**OGGETTO: I.D. VIP 2723 trasmissione parere n. 1680 CTVA del 19 dicembre 2014. Verifica di Assoggettabilità alla VIA autostrada Asti - Cuneo tronco II lotto.6 Roddi Diga Enel. DEC/DVA/576, del 28/10/2011, modifiche progettuali in fase di progettazione esecutiva, proponente Autostrade Asti - Cuneo S.p.A.**

Parere n. 1680 del 19/12/2014

<b>Progetto:</b>	<b>Verifica di assoggettabilità a VIA</b>  <b>Autostrada Asti-Cuneo Lotto II.6 "Roddi - Diga Enel"</b>
<b>Proponente:</b>	<b>Autostrada Asti - Cuneo S.p.A.</b>  <i>[Handwritten mark]</i>

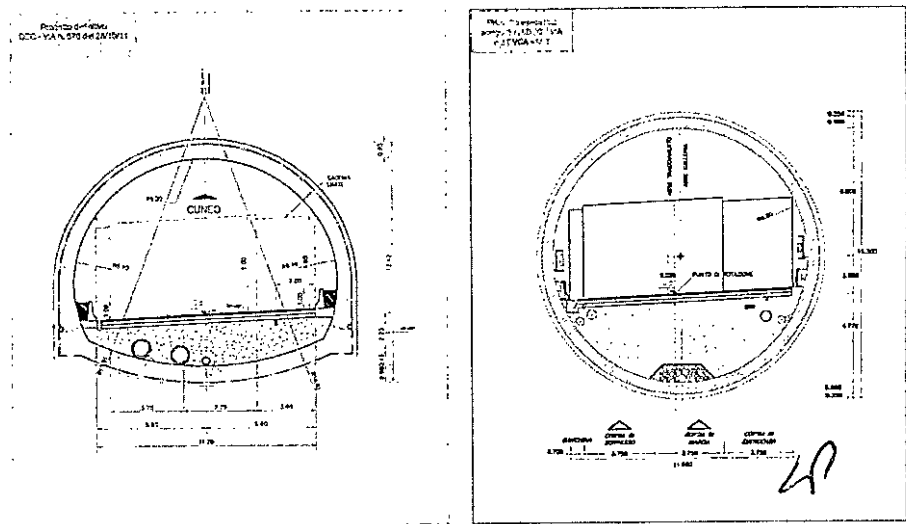
- **tecnologia di scavo da tradizionale a EPB:** l'adozione della tipologia di scavo con fresa EPB consente una maggiore velocità di avanzamento, il controllo del fronte, ma soprattutto la chiusura immediata del cavo con il rivestimento definitivo a garanzia di una tempestiva stabilizzazione nei contesti idrogeologici più difficili consentendo un maggiore livello di sicurezza delle maestranze coinvolte nella costruzione dell'opera.

L'adozione della fresa riguarda lo scavo della galleria naturale per quasi tutta la lunghezza, fatte salve le tratte prossime agli imbocchi, ove, per

raggiungere i ricoprimenti minimi richiesti per l'attacco di uno scavo con fresa EPB, si è mantenuta la metodologia in tradizionale già prevista in PD.

La soluzione tecnologica di tipo misto nelle tratte iniziali e finali della galleria ha consentito di non alterare le geometrie delle opere di imbocco.

I by-pass pedonali e carrabili verranno scavati con il sistema tradizionale.

• **nuovo esplorativo trattamento cavità carsiche:**

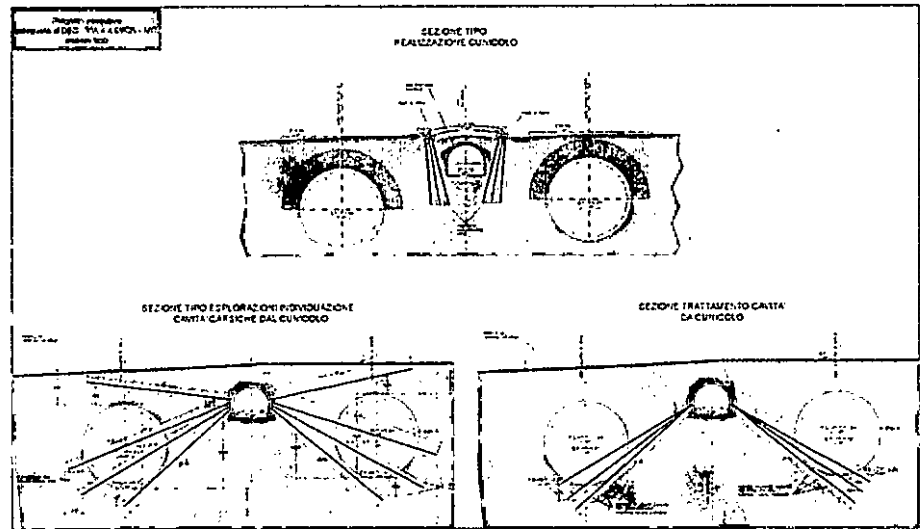
E' stato introdotto a partire dall'imbocco Cherasco un cunicolo di lunghezza di circa 400 m e larghezza 6 m, scavato in tradizionale. Tale cunicolo ha funzione esplorativa e di intervento verso le due canne della galleria, nel delicato attraversamento della zona dei Gessi, dove la fresa EPB si troverà esposta alla presenza di potenziali cavità carsiche. Tali cavità saranno da individuare ed eventualmente intasare, intervenendo proprio dal cunicolo in maniera preventiva rispetto al passaggio della fresa.

Alla fine dei lavori il cunicolo verrà dismesso, prevedendo il suo opportuno riempimento con materiali provenienti dagli scavi in conformità alla normativa vigente
